con la presente si inviano le Osservazioni contro il Progetto di un impianto eolico codice procedura ID_VIP/ID_MATTIM: 1269 denominato

"Pitigliano" ubicato nei comuni di Pitigliano (GR) e Sorano (GR) costituito da 20 (venti) aerogeneratori di potenza nominale 7,0 MW per un totale

ID: Codice procedura (ID_VIP/ID_MATTM): 12691

“Progetto di un impianto eolico denominato "Pitigliano" ubicato nei comuni di Pitigliano (GR) e Sorano (GR) costituito da 20 (venti) aerogeneratori di potenza nominale 7,0 MW per un totale di 140,0 MW con relative opere connesse ed infrastrutture indispensabili”

Immagine 1. Vincoli ex art. 136 del CBC dal PIT della Regione Toscana e zona approssimativa dove è progettato l'impianto industriale.

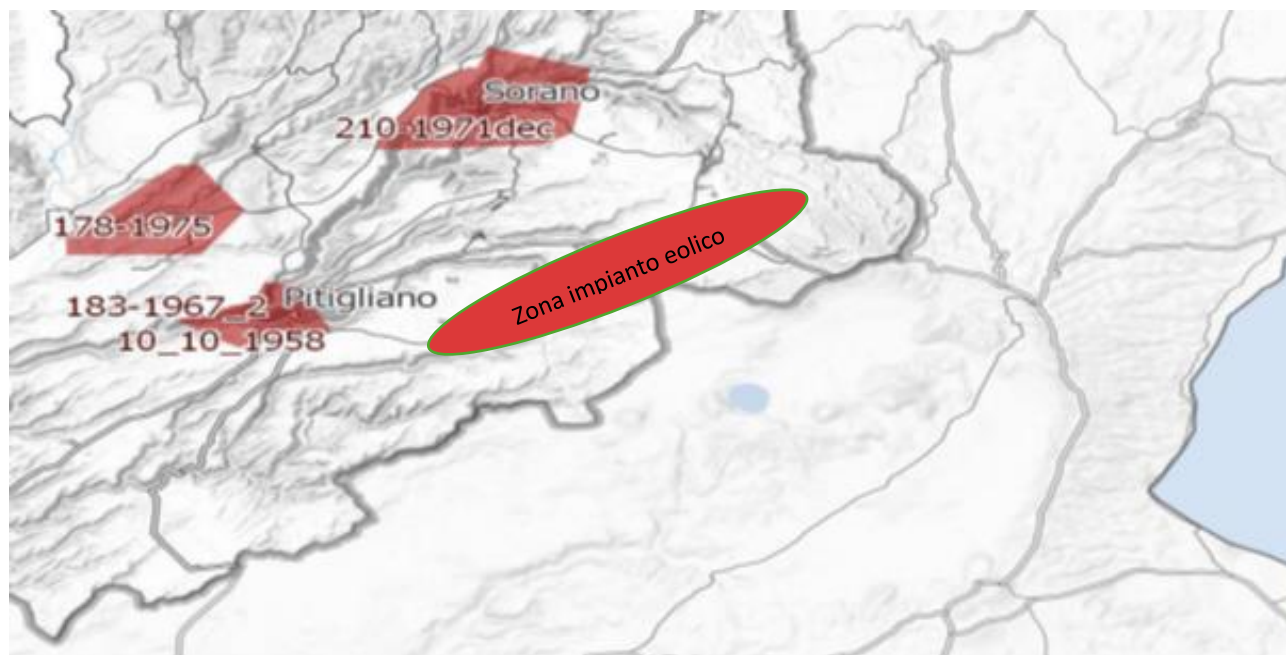
Al contrario si evidenzia che l'impianto eolico industriale citato non solo ricadrebbe con tutti e 20 gli aerogeneratori all'interno delle fasce di rispetto di 3 km di due vincoli paesaggistici di notevole interesse pubblico esistenti nella Regione Lazio e con una parte di essi nel vincolo paesaggistico del Centro abitato di Sorano (GR) quindi in aree non idonee all'installazione di impianti di energia rinnovabile. Addirittura, alcuni aerogeneratori sarebbero ubicati a poche centinaia di metri dai perimetri dei due vincoli paesaggistici laziali ex art 136 del CBC.

Inoltre, come sostiene la Proponente parte dell'impianto si verrebbe a trovare a 3,5 km dal centro abitato di Sorano. Infatti, tre degli aerogeneratori WTG 08, 09, 10 sono addirittura all'interno delle fasce di rispetto dei 3 km del suo vincolo paesaggistico di notevole interesse pubblico ex art 136 del CBC. Si evidenzia che così si crea

un'ulteriore incompatibilità con la tutela del Paesaggio.

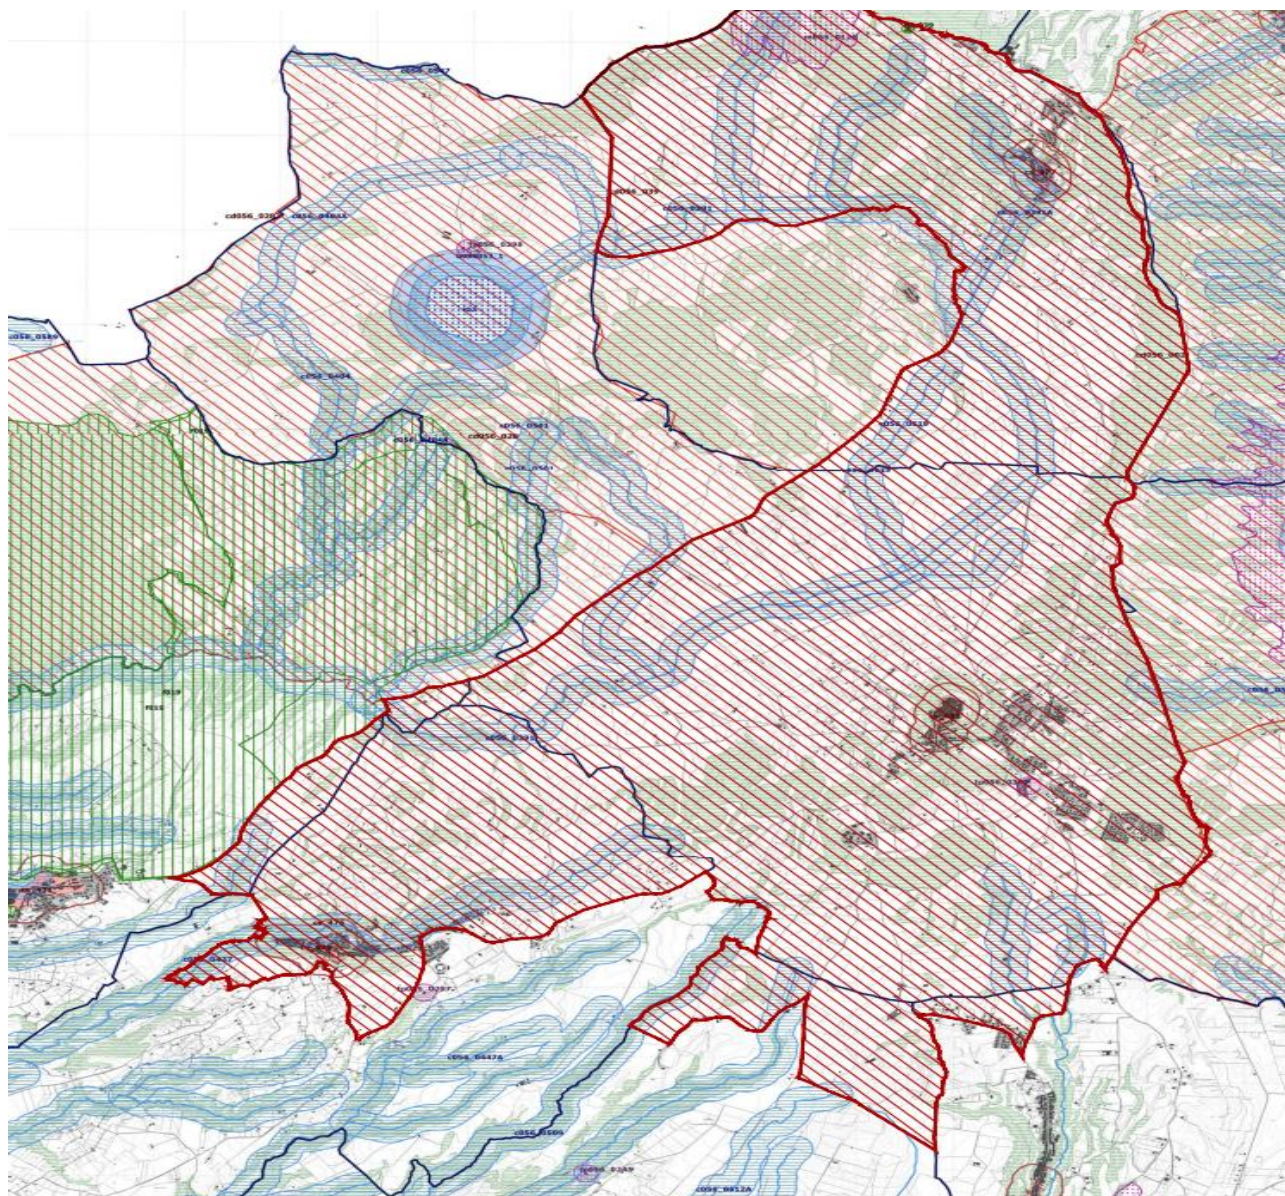
Come è illustrato nell'immagine si ribadisce che l'impianto industriale "Pitigliano" ricade completamente all'interno delle fasce di rispetto dei due vincoli di notevole

interesse pubblico e lambisce quelle di un terzo vincolo e quindi come affermato dal Consiglio di Stato nelle sentenze citate, l'impianto è insediato in area non idonea ai sensi dell'art. 20 comma 8 lettera c quater del D.Lgs. n. 199/2021 e ss.mm.ii al contrario di quanto sostiene la proponente.

Immagine 3. Cumulo di una parte di impianti eolici, fotovoltaici e geotermici industriali in progettazione ed esistenti intorno all’eolico industriale “Pitigliano”.

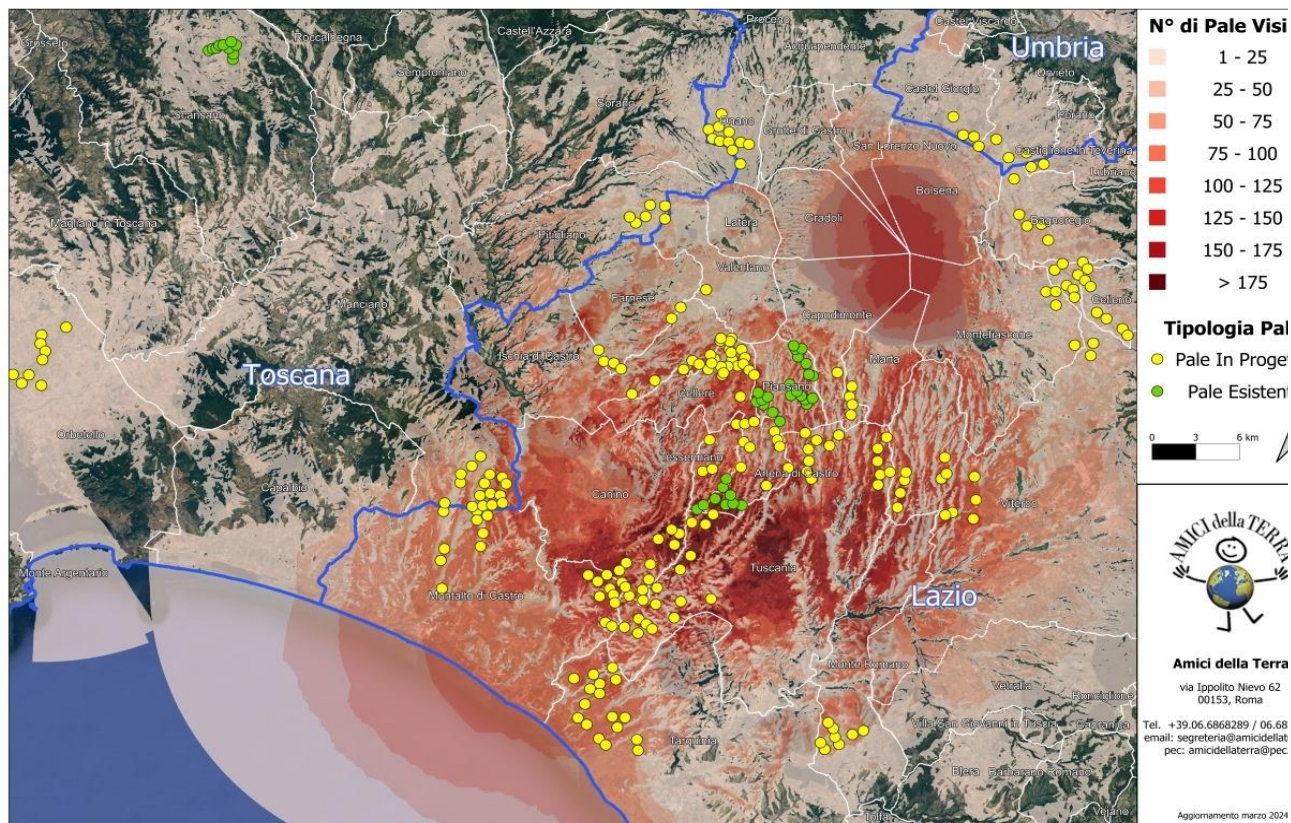
Beni Culturali “*Ambito paesaggistico, geologico e geomorfologico dell’orlo della caldera di Latera ...*” Non vengono nemmeno citati gli impianti eolici in progetto al MASE, il “Rempillo” (6 aerogeneratori) e un altro in verifica amministrativa di 14 aerogeneratori e 72, 6 MW. Ad oggi nei territori di Pitigliano, Sorano e in quello limitrofo potenzialmente potrebbero essere insediati 40 aerogeneratori alti 200 metri e larghi 170. Ma la proponente non cita neanche altri impianti che creerebbero il cumulo e quindi maggiore impatto. Infatti, sul territorio della “Città del Tufo” (Sorano e Pitigliano) impatterebbero anche l’impianto eolico “Montarzo” di Onano con 13 aerogeneratori con le dimensioni ricordate, l’altro eolico industriale nel territorio di Valentano con sette aerogeneratori (stesse dimensioni), gli impianti di Farnese con un minieolico di 3 Torri alte 60 metri già installate in località Poggio del Crognolo e l’impianto eolico industriale “Vallerosa” (7 aerogeneratori alti 200 metri e larghi 158 metri) in procedura VIA presso la Regione Lazio. Inoltre, altri impianti del minieolico già presenti a Valentano, Cellere e Piansano e due progetti eolici industriali con le stesse dimensioni (200 m x 170 m) nel Comune di Ischia di Castro. La valutazione del cumulo non prende neanche in considerazione gli impianti industriali di fotovoltaico e agrivoltaico in progetto a Farnese, Valentano, Ischia di Castro, Cellere. L’impianto geotermico in procedura Via al MASE, progettato nella Caldera di Latera. Quindi è stata effettuata una valutazione del potenziale impatto cumulativo non veritiera a dispetto di quanto affermato dalla proponente che sostiene di aver preso in considerazione uno spazio di 10 km intorno al suo impianto per gli impatti che si creerebbero.

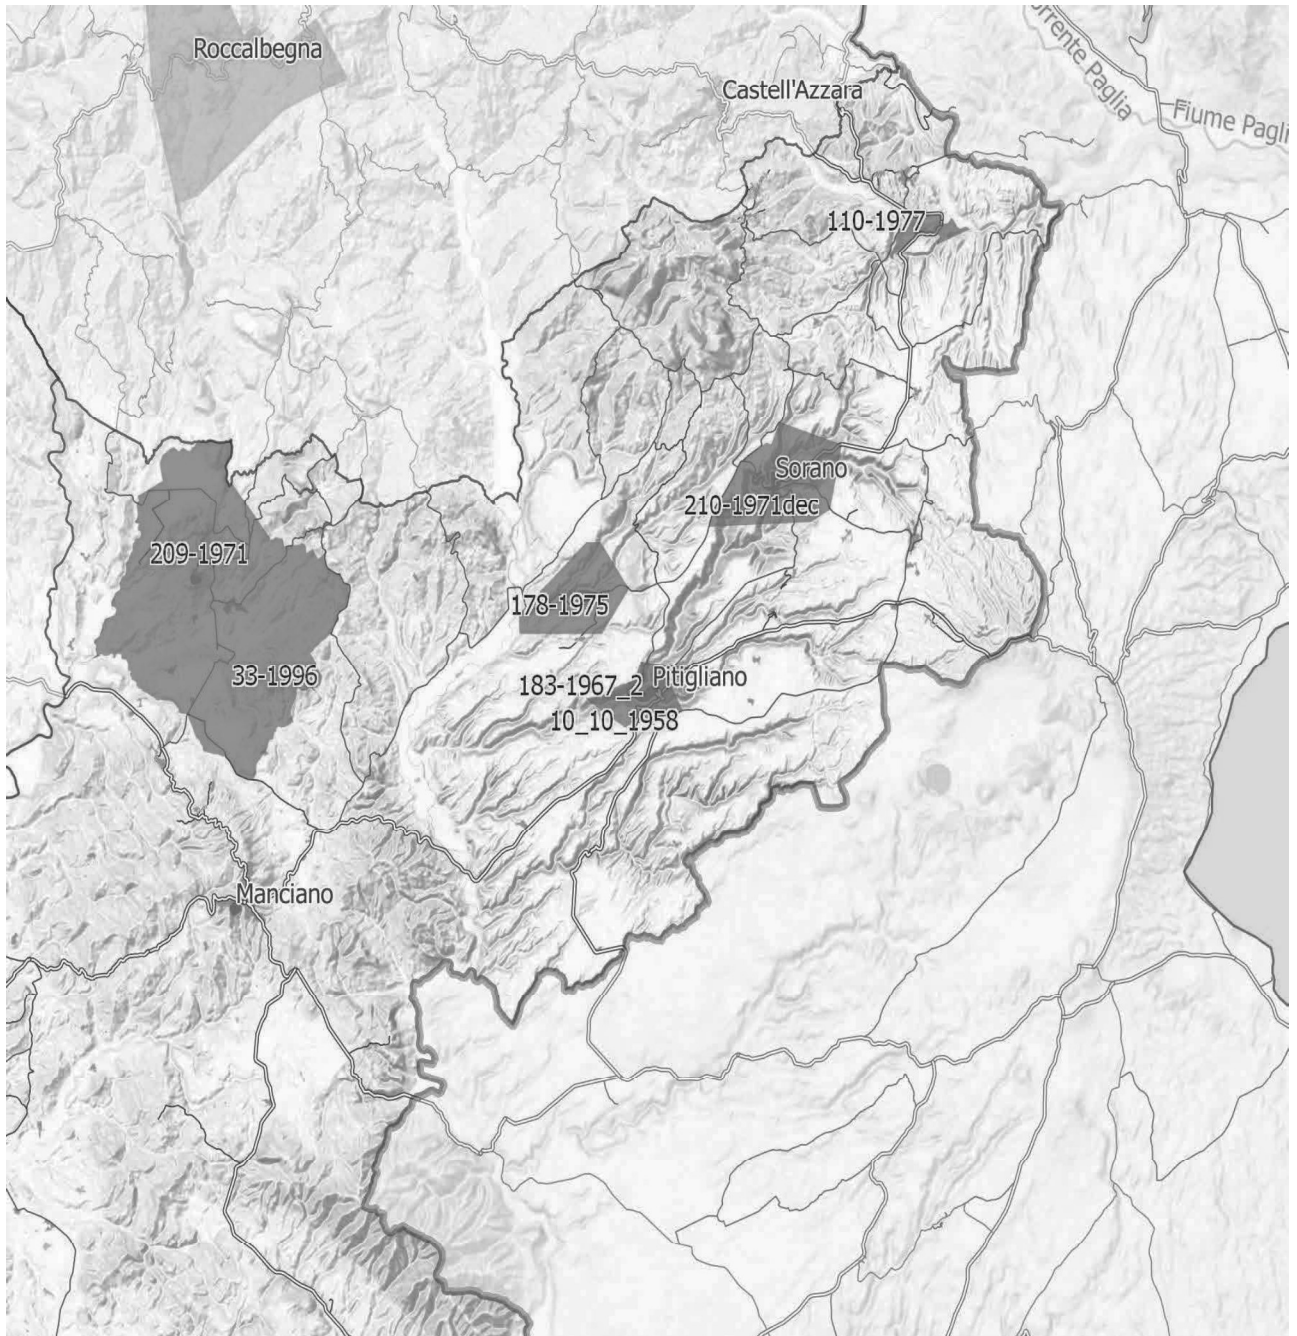
IMMAGINE n. 4 Si evidenzia che i tre aerogeneratori WTG 07, WTG 08 e WTG 09 impattano con il vincolo paesaggistico di notevole interesse pubblico del Centro Storico di Sorano. Il WTG 07 si troverebbe a 2828 m, WTG 08 2504 e WTG 09 2990. Il cavidotto dell'impianto invece impatta in buona parte del Vincolo paesaggistico ex art. 136 del CBC del Centro Storico di Pitigliano.

IMMAGINE n 5. Mappa eolici elaborata dall'Associazione Amici della Terra. La mappa evidenzia il cumulo degli impianti tra Lazio e Toscana.

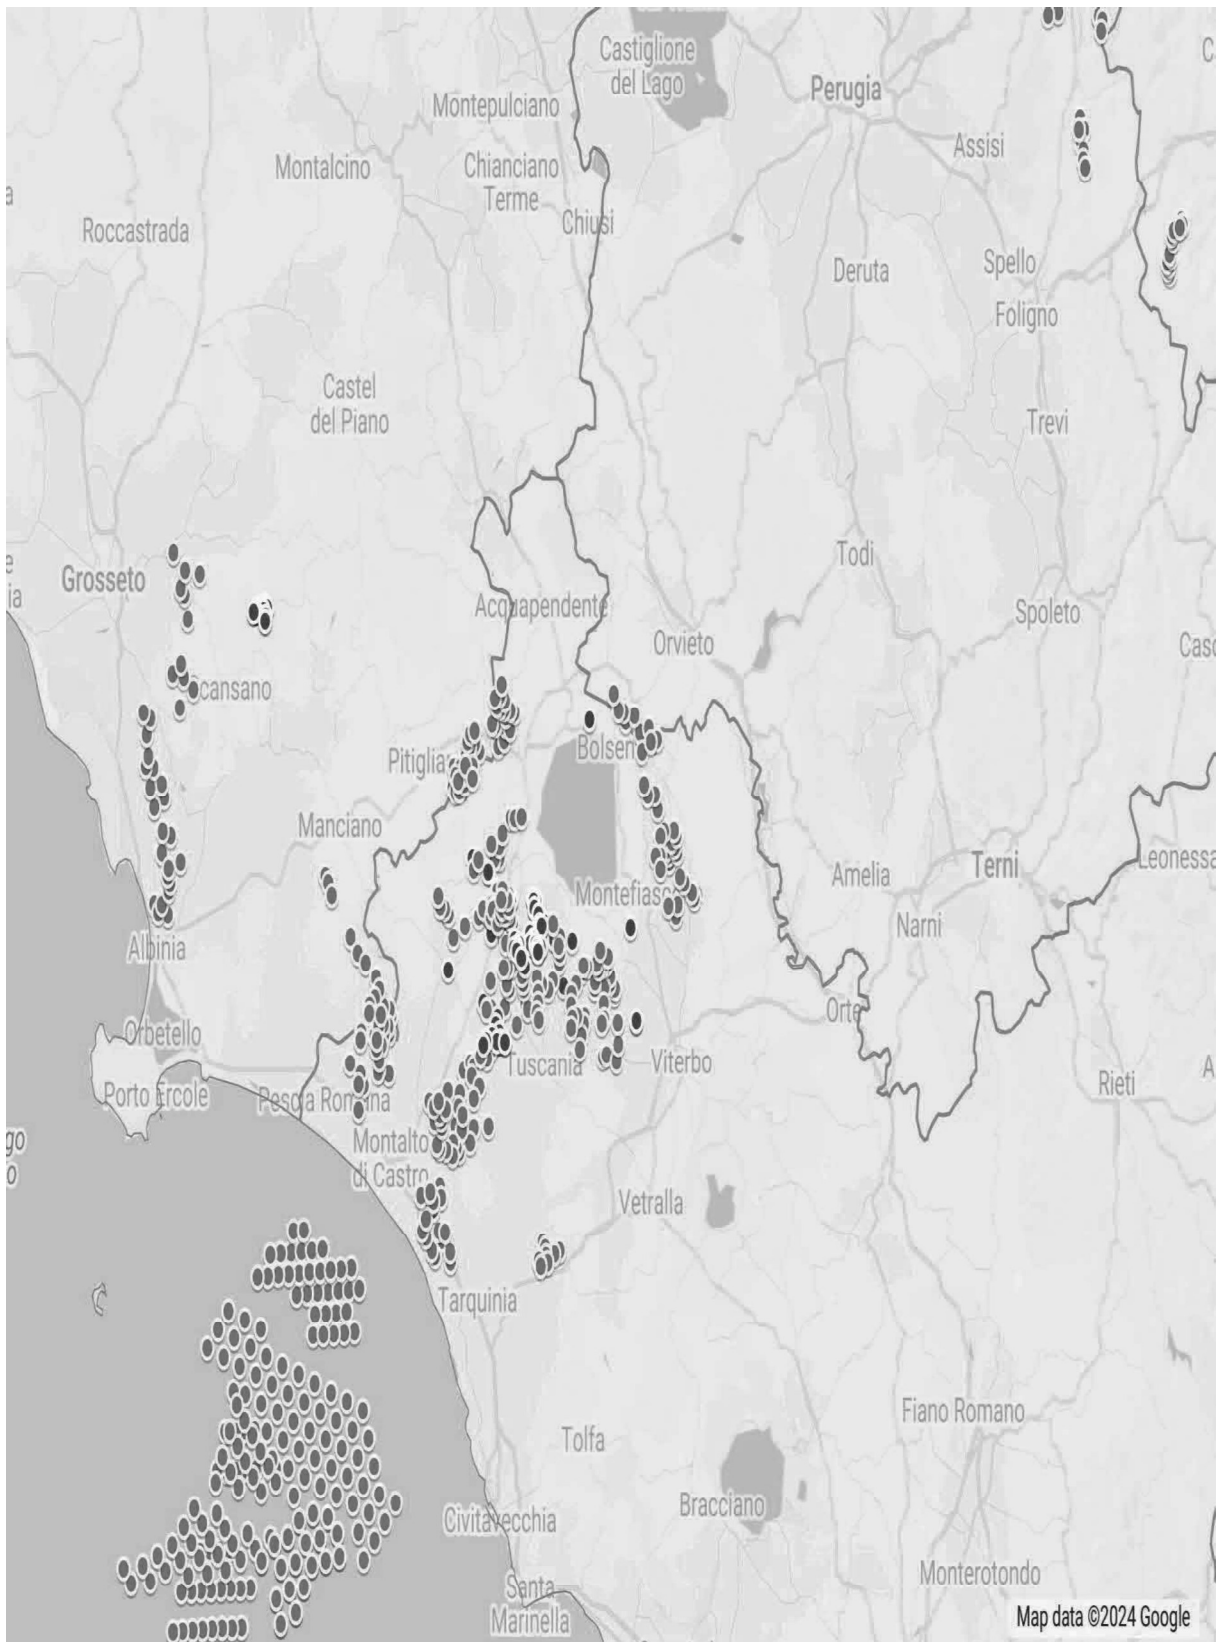
Riguardo al cumulo degli impianti FER, le mappe prodotte dalla proponente riguardano, come già evidenziato, soltanto una parte molto piccola degli impianti FER dell'area intermedia e vasta e in particolare di quelli eolici che contribuiscono a creare un notevole cumulo e la saturazione del territorio tosco laziale. Riguardo al cumulo dei soli impianti eolici si riporta la mappa dell'intervisibilità degli impianti eolici elaborata dall'Associazione nazionale “Amici della Terra”.
